Commissione Tecnica di Verifica dell'Impatto Ambientale – VIA e VAS

Parere n. 2721 del 11/05/2018

<b>Progetto:</b>	<p><i>Verifica di assoggettabilità alla VIA</i></p> <p><b>Piano straordinario per l'accessibilità a Cortina 2021 "Miglioramento della viabilità di accesso dell'abitato di Cortina"</b></p> <p><b>ID_VIP: 3736</b></p>
<b>Proponente:</b>	<p><b>Commissario per l'individuazione, progettazione e tempestiva esecuzione delle opere connesse all'adeguamento della viabilità statale nella Provincia di Belluno per l'evento sportivo Cortina 2021</b></p>

Tavola della Pericolosità Geologica nell'area interessata dal progetto - Tavola Cortina 9 del PAI

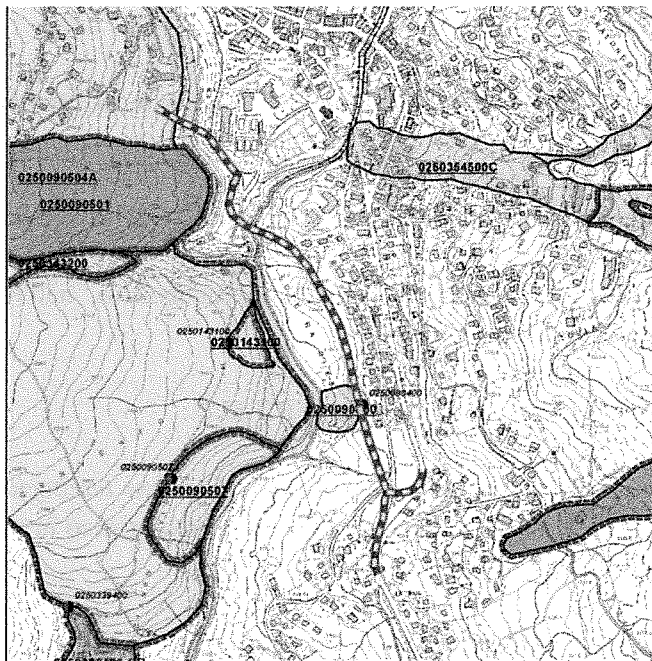
- in merito al Piano di Assetto Idrogeologico, lo studio segnala la presenza di *Zone di pericolosità e di attenzione geologica* P2 e P3:
  - in sinistra idrografica la zona di frana perimetrata P2 - *pericolosità geologica media* (0250090400), viene lambita dal tracciato della variante in corrispondenza della galleria artificiale;

- in destra idrografica l'area di intervento si avvicina alla zona di frana perimetrata P2 - *pericolosità geologica media* (0250090501);
- l'area di progetto non è interessata da perimetrazioni di rischio valanghe;

Stralcio planimetrico PRG con individuazione depositi temporanei / aree di stoccaggio

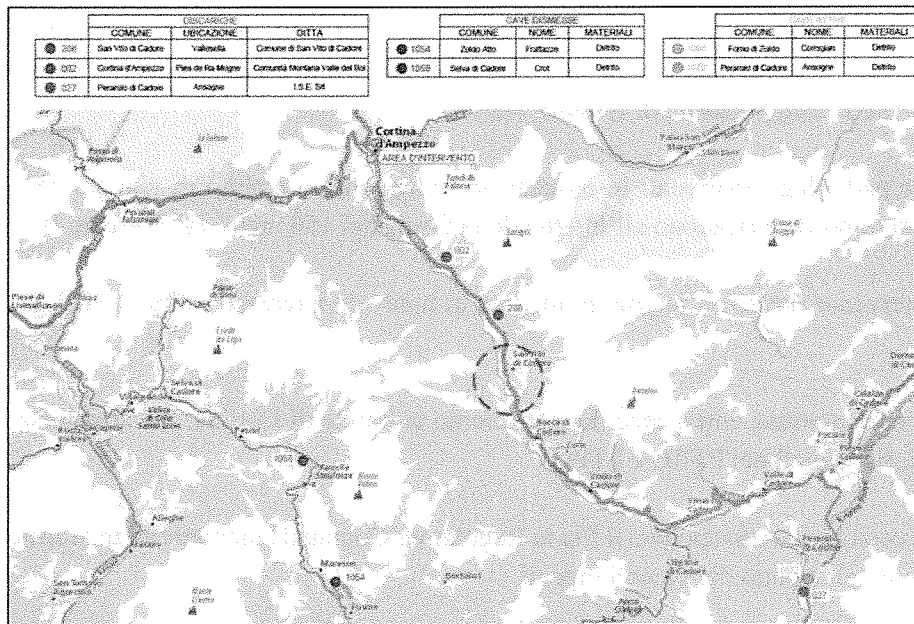
- Lo studio prevede due aree di deposito temporaneo / stoccaggio: la prima di circa 1'050 mq ricade in un'area classificata F5 / parcheggi, mentre la seconda di 560 mq ricade in un'area F3 / verde pubblico; il proponente prevede di conferire il materiale di scavo prodotto durante la fase di cantiere, previa esecuzione delle analisi di controllo previste dalla vigente normativa, in discarica;

**CONSIDERATO** che la documentazione presentata non contiene il Piano di Utilizzo di cui all'art. 9 DPR 120/2017;

**VALUTATO** che tale aspetto è tra quelli di maggiore criticità nella realizzazione dell'opera, abbisogna pertanto di più approfondite valutazioni;

*Situazione a 4 m dal suolo della diffusione acustica dei livelli acustici ambientali (Emissione) durante il tempo di riferimento diurno con l'attuale situazione di traffico stradale*

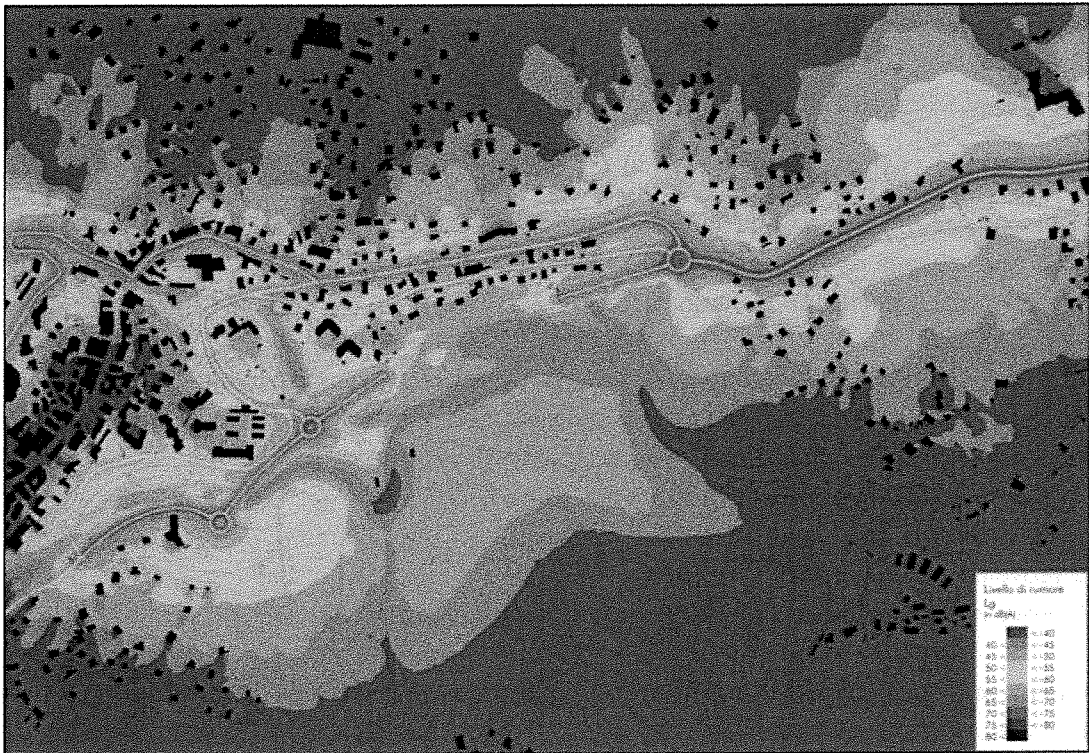
- le mappe del rumore generate con l'applicazione del modello, mostrano che, a seguito della realizzazione della variante, la nuova distribuzione del traffico determina un miglioramento del clima acustico nell'area urbana ed in particolare, in corrispondenza del polo scolastico;
- la presenza di un tratto in galleria artificiale lungo circa 290 m mitiga gli effetti sul clima acustico dovuto al potenziale incremento del traffico sulla variante della S.S. 51 dell'Alemagna;

Figura 3: aree con Pericolosità Idraulica secondo il PAI

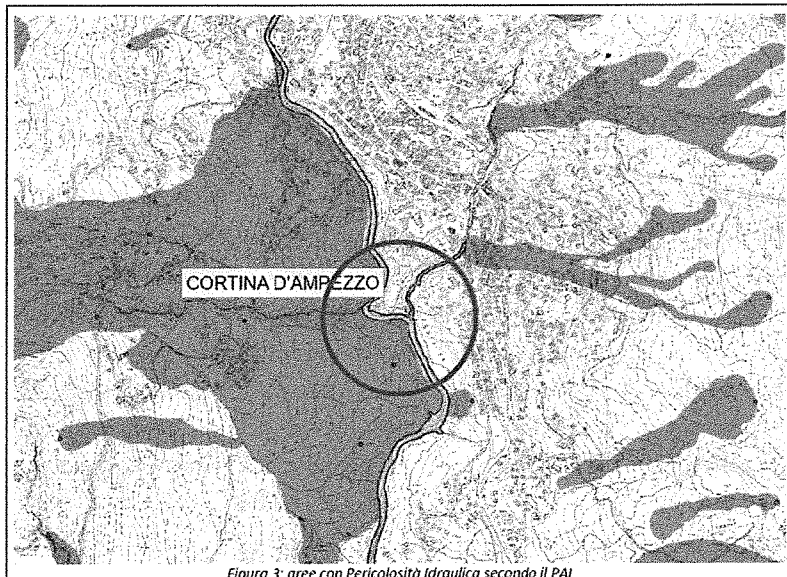
- Nell'ambito dello studio idrologico e idraulico del progetto è stata effettuata una analisi di compatibilità idraulica delle opere in linea con gli indirizzi formulati dal P.A.I. per le interferenze con i corsi d'acqua principali. La stessa analisi è stata effettuata per l'attraversamento del Rio Bigontina, classificato con la relativa fascia fluviale nel PAI.;
